**Oggetto: [ID\_VIP: 6193] Progetto di un impianto eolico, denominato "Parco eolico Leva", costituito da n.9 aerogeneratori da 5,7 MW ciascuno, per una potenza complessiva pari a 51,3 MW, da realizzarsi nei Comuni di Montevago (AG) e Santa Margherita di Belice (AG), e dalle opere civili ed elettriche da realizzarsi nei Comuni di Sambuca di Sicilia (AG) e Menfi (AG). Proponente: RWE Renewables Italia S.r.l.**

**Trasmissione controdeduzioni alle osservazioni e ai pareri pervenuti**

**Allegato 1: Risposta alla presentazione di osservazioni da parte del Comune di Santa Margherita di Belice, relativamente alla procedura di VIA del progetto "Parco eolico Leva" - Protocollo Partenza N. 16216/2021 del 03-09-2021**

*Stralcio "Carta delle aree non idonee per impianti a fonte rinnovabile"  
redatta in ottemperanza al D. Pres.R. Sicilia 18/07/2012, n. 48 (art.2)*

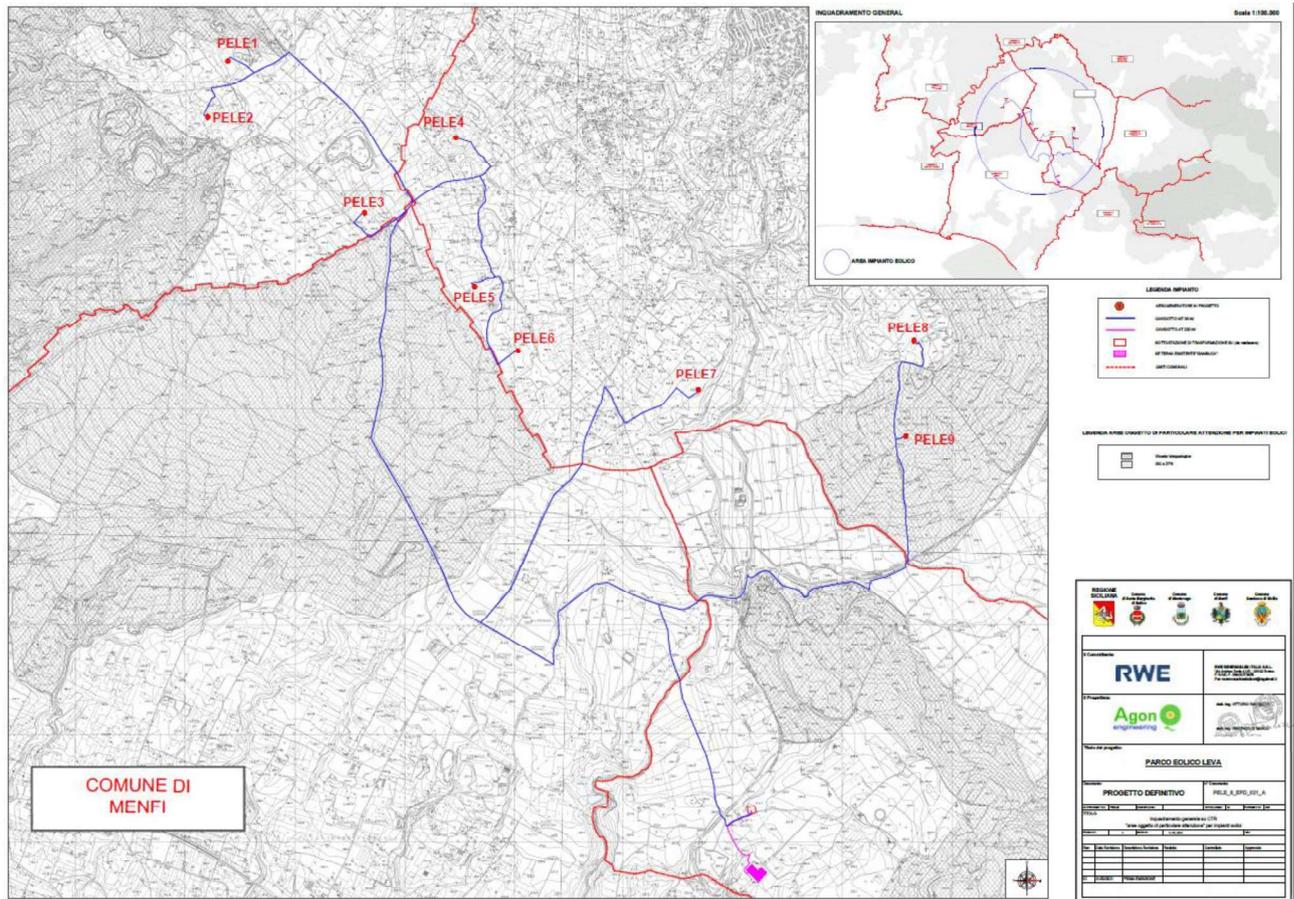
La cartografia menzionata al punto 1 della nota del Comune di Santa Margherita di Belice di cui di seguito si riporta uno stralcio, individuava le aree non idonee agli impianti per la produzione di energia da fonti rinnovabili. Come si evinceva dalla cartografia suddetta, l'intero territorio della Provincia agrigentina era stato estromesso dalla possibilità di realizzare impianti ad energia rinnovabile.

Con il Decreto Presidenziale n. 26 del 10/10/2017 in Sicilia sono state individuate sia le aree non idonee alla realizzazione di impianti di produzione di energia elettrica da fonte eolica, sia le aree oggetto di particolare attenzione, nelle quali, a causa della loro sensibilità o vulnerabilità alle trasformazioni territoriali, dell'ambiente o del paesaggio, possono prevedersi e prescriversi ai soggetti proponenti particolari precauzioni e idonee opere di mitigazione, da parte delle amministrazioni e degli enti coinvolti, nel procedimento autorizzatorio.

**In definitiva, in riferimento al punto 1 delle osservazioni, contrariamente a quanto dedotto dal Comune di Santa Margherita di Belice, il progetto in questione non risulta essere in contrasto con gli strumenti di previsione regionale, in quanto nessun aerogeneratore ricade in "aree non idonee".**

*Immagine satellitare, aree L.R. 16/96 (fonte: servizio WMS del SIF)*

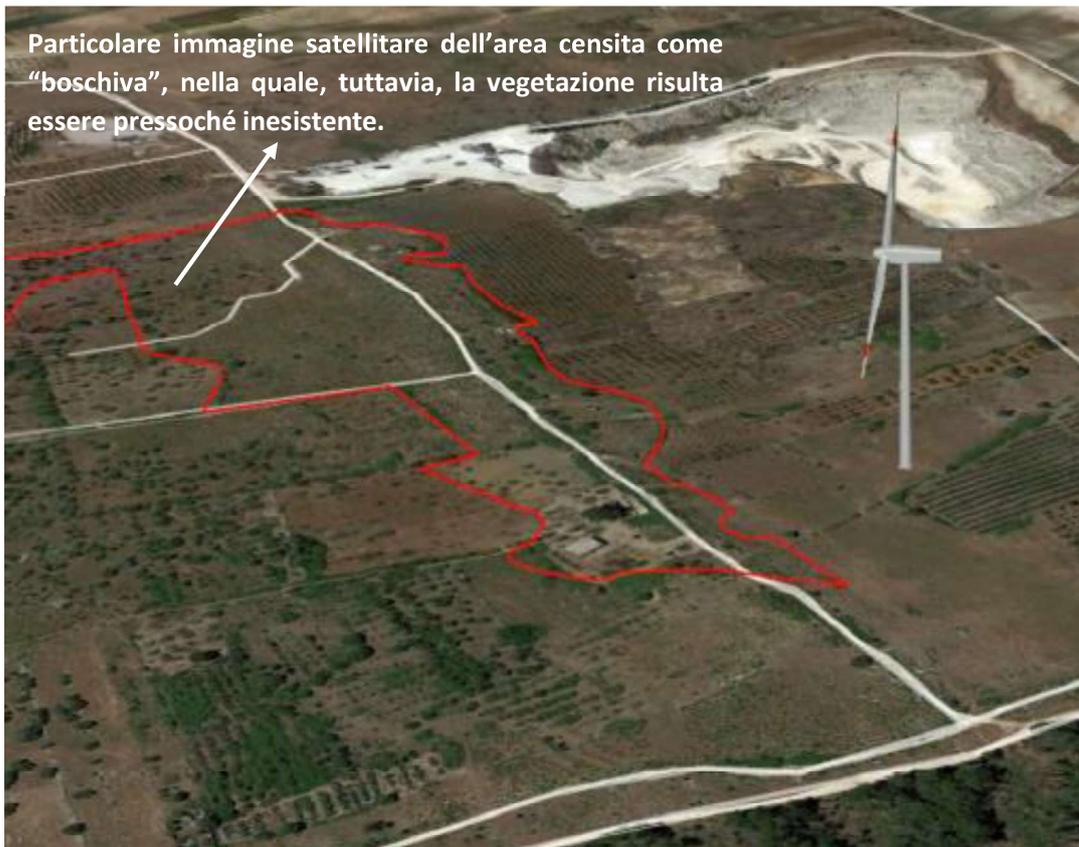
In merito all'osservazione formulata dal Comune di Santa Margherita di Belice, concernente la segnalazione che "una parte degli impianti di distribuzione dell'energia attraversa il **Bosco del Magaggiaro** individuato dal PP di Ag come area di tutela 3" si fa presente quanto segue:

In merito alle distanze sopra indicate è stato effettuato uno studio approfondito sulla torre eolica "PELE 3", in quanto unica turbina che ricade in prossimità delle aree boscate.

- la prima posta a sud della PELE3 è un'area di estensione superiore ai 10 ha, concretamente impegnata da un bosco esistente. **La torre eolica PELE3 si trova ad una distanza di circa 230 m (distanza che risulta essere superiore ai 200 m previsti da normativa).**
- la seconda, posta a ovest della PELE 3, è un'area con un'estensione di poco inferiore a 10 ha, che non è interessata da una superficie boschiva ma presenta una vegetazione rada o quasi nulla (vedi immagine satellitare allegata di seguito). **La PELE3 si trova in questo caso a 100 m dall'area suddetta, in apparente contraddizione con la relativa fascia di rispetto, ovvero 150 m. Tuttavia, nonostante quest'ultima area boschiva sia pressoché inesistente, è prevista la richiesta di relativa autorizzazione agli enti competenti, quali l'Ispettorato Forestale.**
